INFORME DE HITO DE CONTROL N° 11154-2022-CG/MPROY-SCC

CONTROL CONCURRENTE A LA AUTORIDAD PARA LA RECONSTRUCCIÓN CON CAMBIOS LIMA – LIMA – LIMA

HITO DE CONTROL N° 34: "AVANCE EN LA EJECUCIÓN DE LAS INTERVENCIONES DE LOS PAQUETES 3 Y 6 DE LA CARTERA DE EDUCACIÓN, QUE SE REALIZA EN EL MARCO DEL CONTRATO DE ESTADO A ESTADO, AL MES DE AGOSTO DE 2022"

Imagen N° 1
Planta General de Arquitectura de la I.E. N° 88037 "Antenor Sánchez"

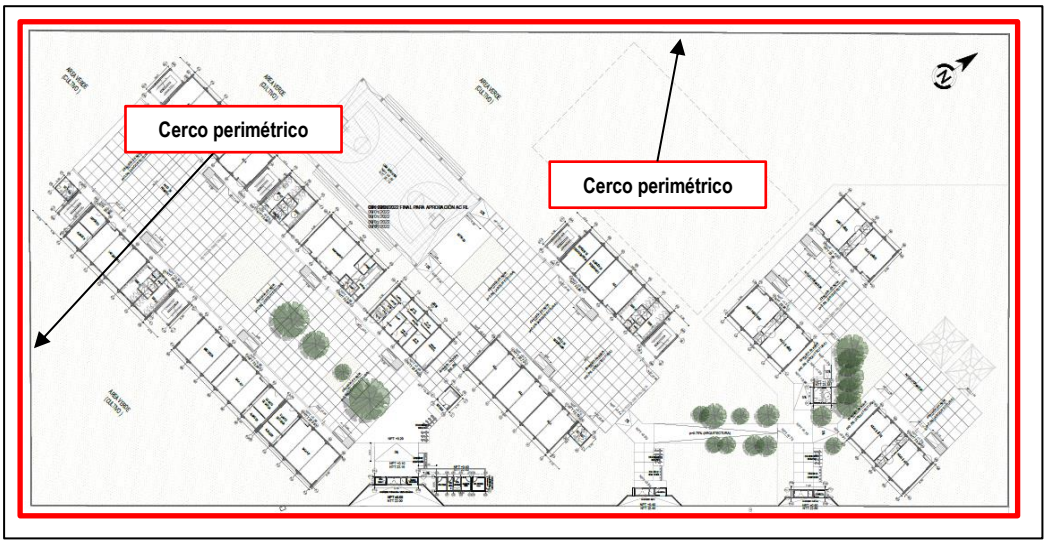
En esa línea, el Diseño Definitivo (Expediente Técnico) de la obra de la I.E. N° 88037 "Antenor Sánchez" (Santa, Ancash) aceptado por el Gerente de Proyecto,[12] contiene el plano "Planta General" de la especialidad de Arquitectura -el cual detalla las metas de intervención establecidas en el Programa Arquitectónico propuesto para la Institución educativa-, en donde se establece, entre otros, **la construcción integral del cerco perimétrico de la institución educativa (L=616,19 m)**, conforme se muestra a continuación:

Respecto a la longitud del cerco perimétrico señalado en el plano de la imagen N° 1, cabe señalar que la Memoria Descriptiva de la especialidad Arquitectura (documento 200015-CBBP001-000-XX-DM-AR-000001), indica que el perímetro total de la institución educativa es de 627,10 ml, lo que difiere de la longitud señalada en el Plano "Planta General" que indica 616,19 ml. Al respecto, aunque los referidos documentos presenten inconsistencia respecto a la longitud del nuevo cerco perimétrico, ambos se refieren a que la longitud del cerco perimétrico a ejecutar es mayor a los 600,00 ml, lo cual no es impedimento para cumplir con la meta de intervención establecida en el Programa Arquitectónico propuesto para la institución educativa.

Fotografía N° 19: Vista panorámica, cerco perimétrico posterior, colindante con la propiedad de terceros; aledaño a la losa deportiva.

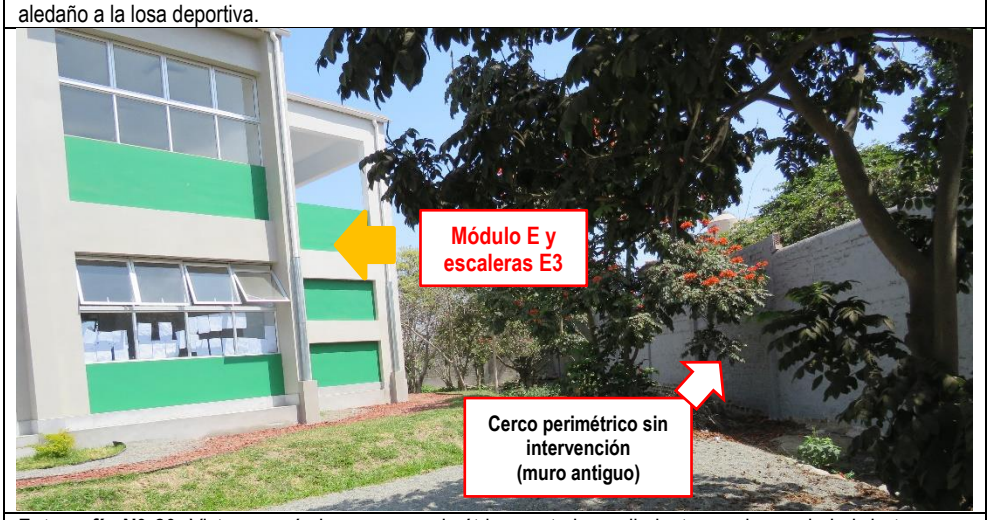
Fotografía N° 18: Vista panorámica del cerco perimétrico posterior, colindante con la propiedad de terceros. Se observa los estados de atención.

Imagen N° 2
Estado del Cerco Perimétrico de la I.E. N° 88037 "Antenor Sánchez" durante la visita de Inspección Física de la Comisión de Control

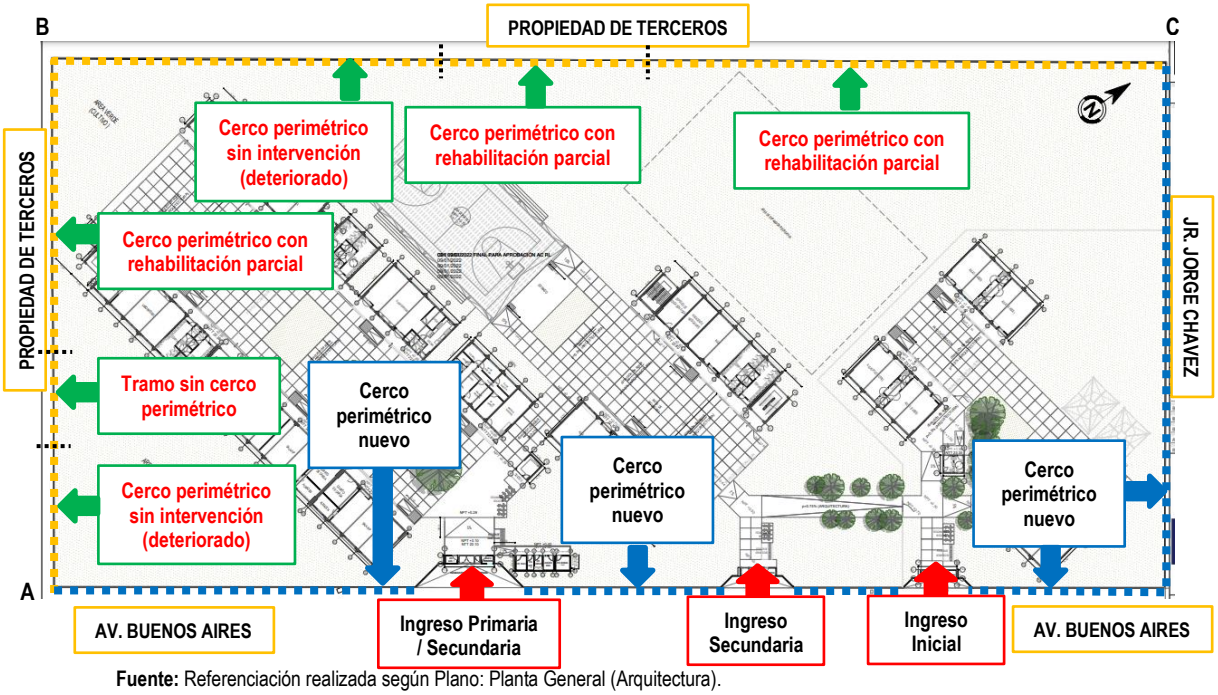
Para mayor ilustración de lo expuesto, la Imagen N° 2 muestra los tramos sin ejecución del cerco perimétrico (Tramos denominados "AB" y "BC"), los cuales presentan deterioro de muros y en algunas zonas se advierte que el Contratista se limitó a realizar trabajos de rehabilitación no contemplados en las metas del Expediente Técnico.

Por lo expuesto, resulta importante anotar que los Tramos ABy "BC" del cerco perimétrico sin culminar, no brindaría seguridad al mobiliario y equipamiento del local escolar; además que, ante la ocurrencia de un evento sísmico -con las deficiencias encontradas durante la visita

Fotografía N° 121. Unión de elementos estructurales y no estructurales con bruñas. Interior del módulo M.

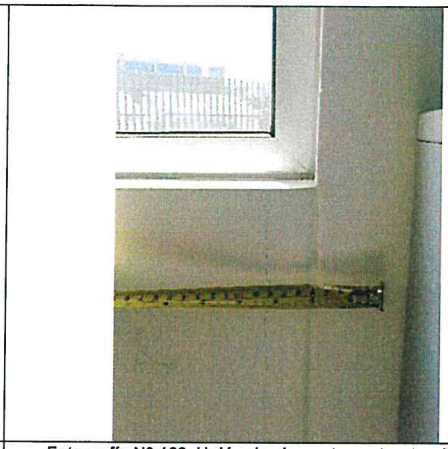
La supervisión señala que no se colocó juntas sísmicas como señalan los planos.
